Beschlussvorlage 2026/0248

**Ortsbehördliche Vorbehandlung von Bauanträgen; Antrag auf Vorbescheid, Installation eines Außenaufzugs auf der Rückseite des Gebäudes;
Hauptstr. 27, Fl.-Nr. 112, Gemarkung Ochsenfurt (V-2026-49 vom 04.09.2026)**

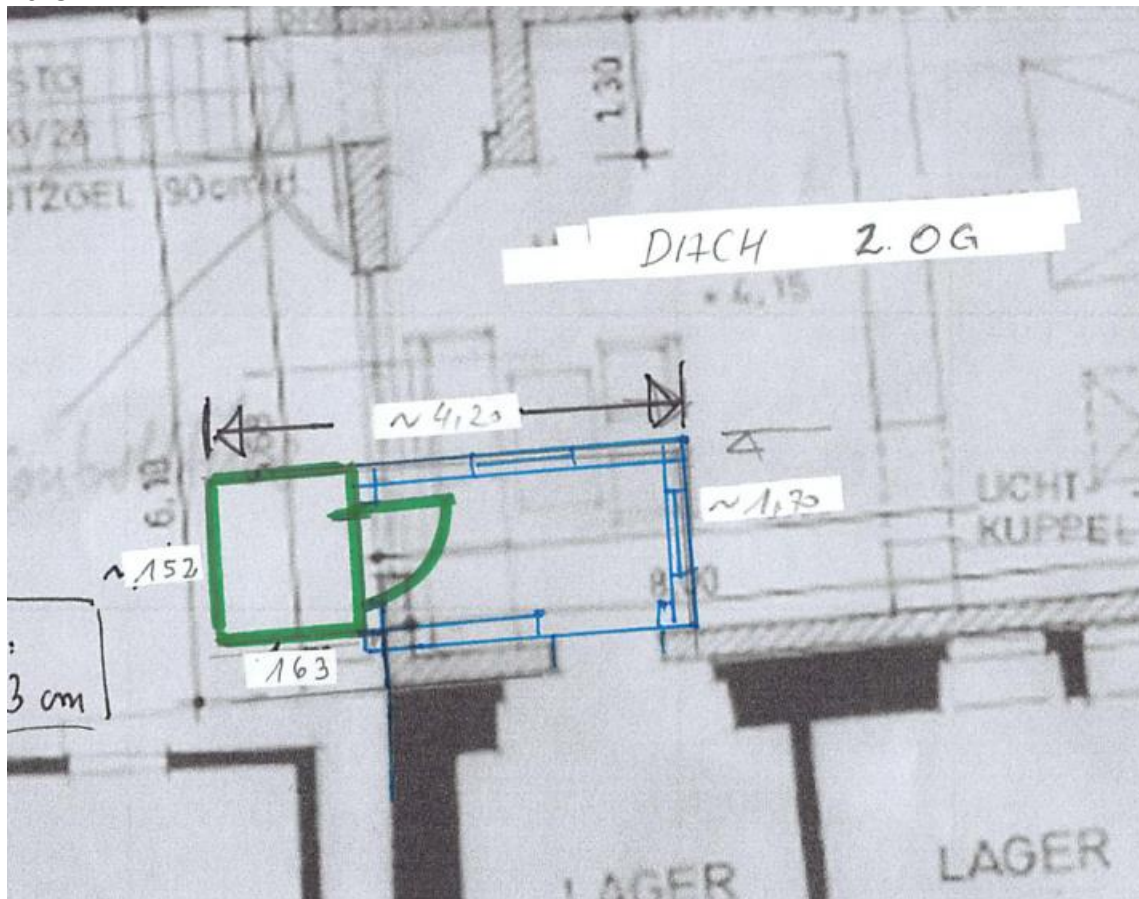
2. Bestimmt Farbvorstellung oder Farbwunsch?

Die Fassadenfarbe muss der Gebäudefarbe angepasst sein. Die aktuelle Farbe entspricht der Gestaltungssatzung (Beige-gelblich). Die abschließende Farbe ist eng mit der unteren Denkmalschutzbehörde und der Stadt Ochsenfurt abzustimmen. Dies kann mit einem entsprechend großem Farbmuster vor Ort erfolgen.

1. Genehmigungsfähigkeit?
Die abschließende baurechtliche Beurteilung der Genehmigungsfähigkeit obliegt dem Landratsamt Würzburg. Das Bau- und Umweltausschuss nahm dies zur Kenntnis.
2. Farbgestaltung?
Die abschließende Farbabstimmung erfolgt nach den Festsetzungen der Gestaltungssatzung und wird vor Ort mit der unteren Denkmalschutzbehörde und der Stadt Ochsenfurt beschlossen. Das Bau- und Umweltausschuss nahm dies zur Kenntnis.

Zu D1

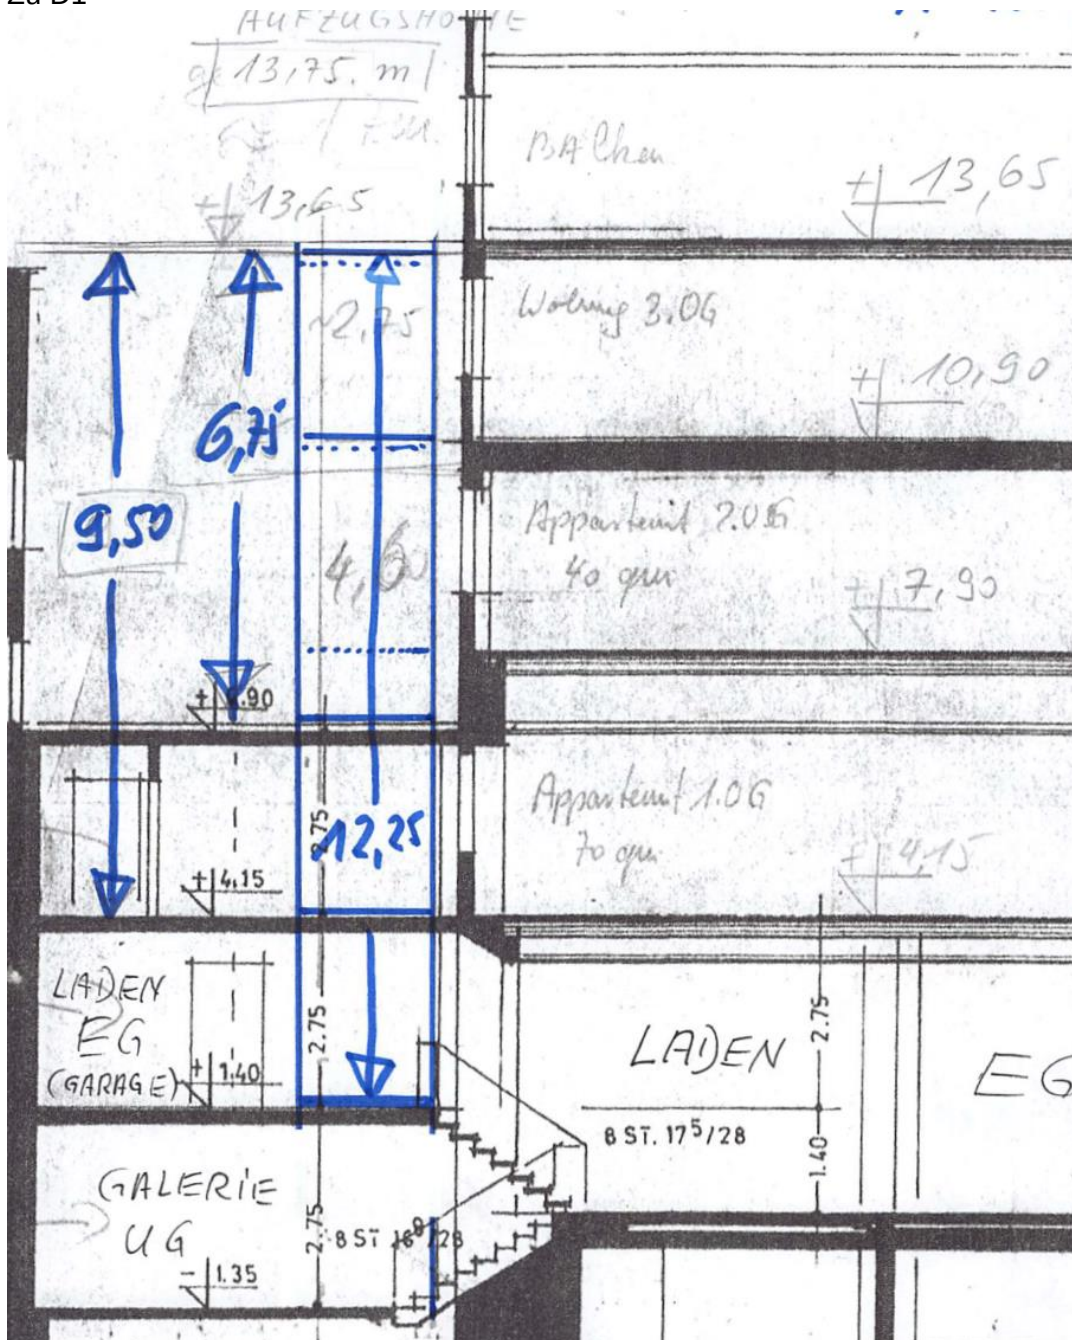
1. Bitte um Klärung der Abstände zum Anwesen Hauptstr. 29. Welche Abstandsflächen sind zu berücksichtigen?

Die entsprechenden Abstandsflächen sind vom Landratsamt Würzburg zu prüfen.

1. Abstandsflächen?
Die abschließende baurechtliche Beurteilung der Abstandsflächen obliegt dem Landratsamt Würzburg. Das Bau- und Umweltausschuss nahm dies zur Kenntnis.

Ansicht 1

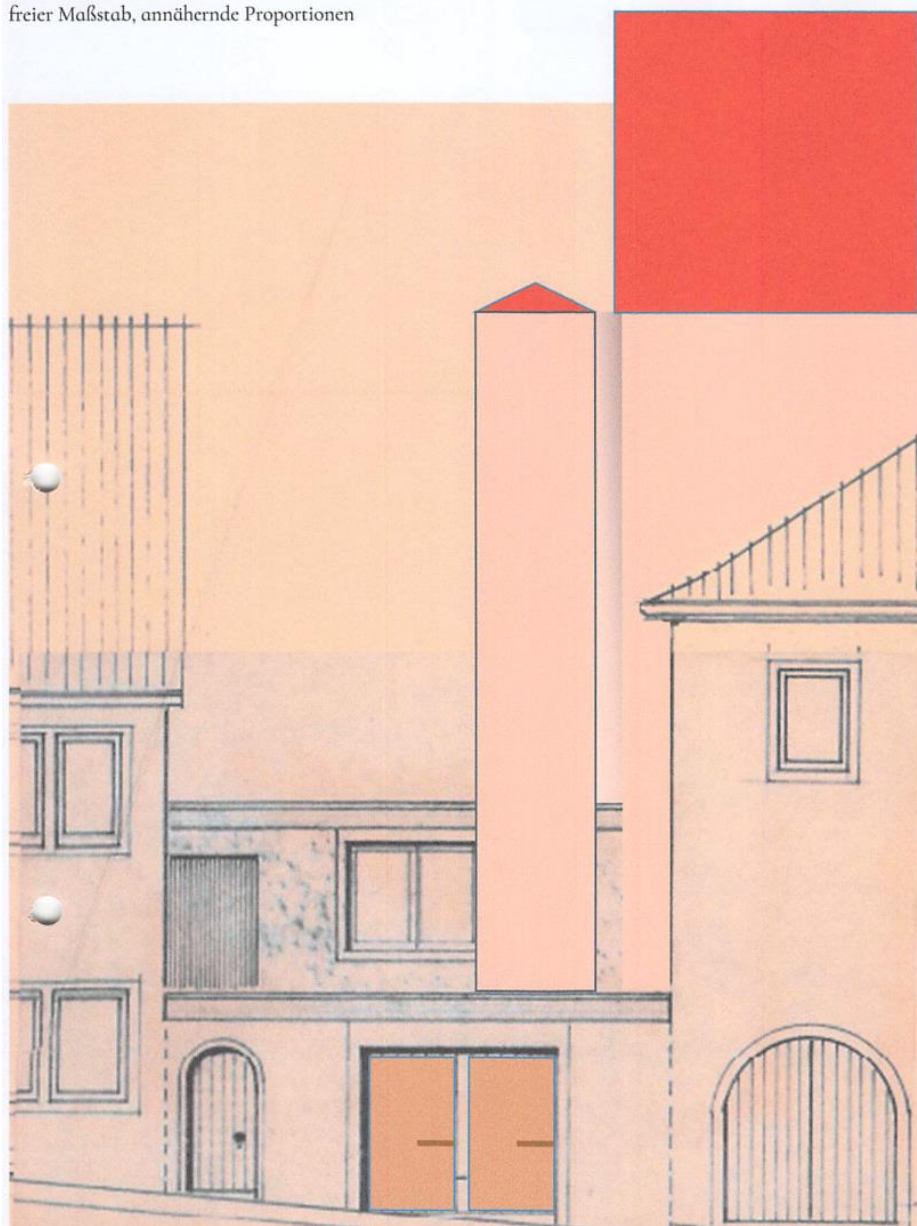
1. Ist der Standort gemäß Skizze möglich?

Weder die Gestaltungsatzung noch der Bebauungsplan haben zu Aufzügen Festsetzungen. Der Standort ist aus nachbarschaftsrechtlichen Gründen zu prüfen. Diese Prüfung obliegt ausschließlich dem Landratsamt Würzburg. Aus Sicht der Bauverwaltung spricht optisch nicht gegen den angegebenen Standort.

2. Nutzung der ehemaligen Garage zu einem Zugang zum Aufzug?

Ein ebenerdiger Zugang entspricht den Bedingungen der Barrierefreiheit. Dies ist zu befürworten. Die Stadt Ochsenfurt hat im Okt. 2025 eine Stellplatzsatzung erlassen. Diese legt fest, dass Gebäude mit Wohnungen, 1 Stellplatz je Wohnung vorzuhalten ist. Aus dem Bestand ergibt sich ein rechnerischer fiktiver Bestand von 5 Stellplätzen sowie 2 faktischen Stellplätzen, diese 2 sind in der eingebauten Garage. Da diese Stellplätze nun wegfallen, müssen hier zwei weitere Stellplätze nachgewiesen werden. Diese Stellplätze können auch abgelöst werden.

1. Standort des Anbaus?
Aus Sicht der Stadt Ochsenfurt kann das gemeindliche Einvernehmen des geplanten Standortes aus gestalterischer Sicht in Aussicht gestellt werden. Die abschließende baurechtliche Beurteilung des Standortes obliegt dem Landratsamt Würzburg. Das Bau- und Umweltausschuss nahm dies zur Kenntnis.
2. Zugang statt Garage?
Für einen Umbau der Garage kann das gemeindliche Einvernehmen in Aussicht gestellt werden. Ein Nachweis der neu errichteten Stellplätze ist einzureichen. Ggf. ist eine Stellplatzablösevereinbarung zwischen dem Bauherrn und der Stadt Ochsenfurt zu schließen.

Ansicht 2

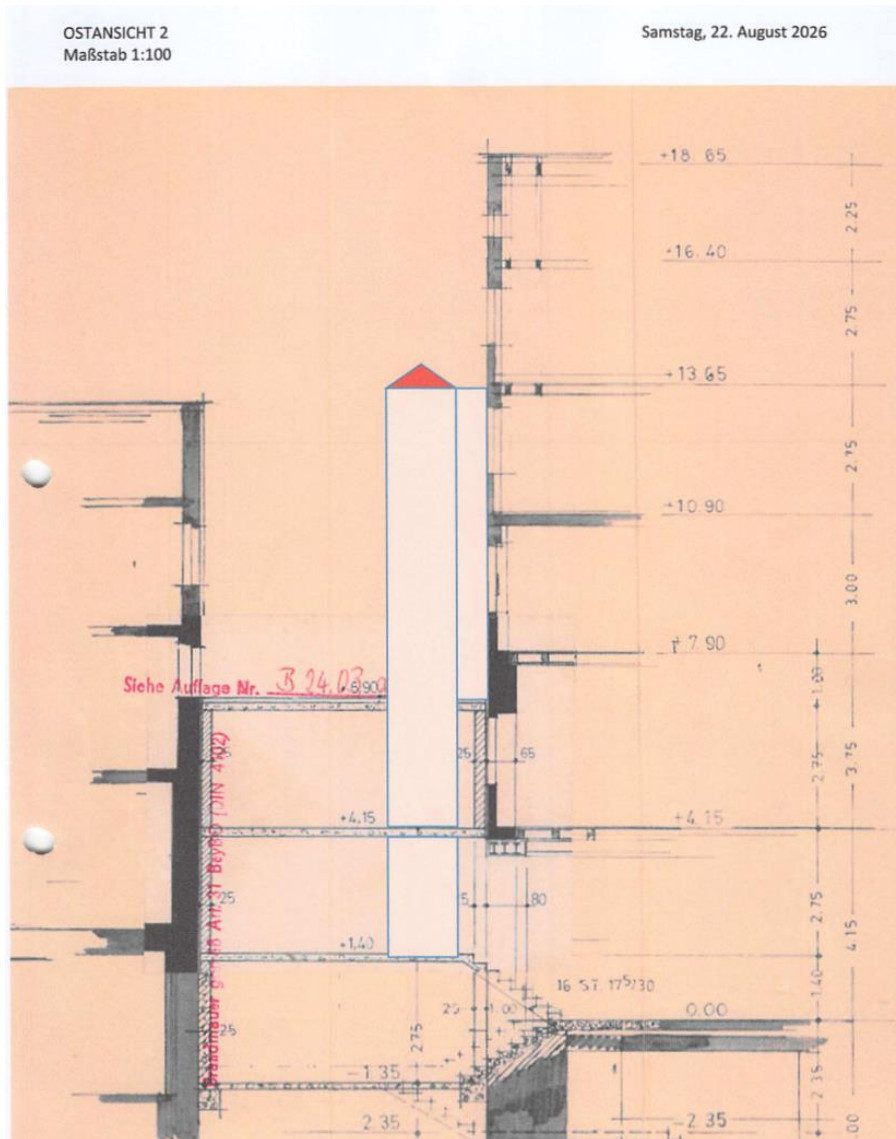
1. Wie weit kann der Aufzug in Richtung Haus verschoben werden?

Diese Frage muss von Seiten des Landratsamtes geklärt werden. Hier muss der Nachbarschutz geklärt werden.

Die abschließende baurechtliche Beurteilung der Abstandsfläche obliegt dem Landratsamt Würzburg. Das Bau- und Umweltausschuss nahm dies zur Kenntnis.
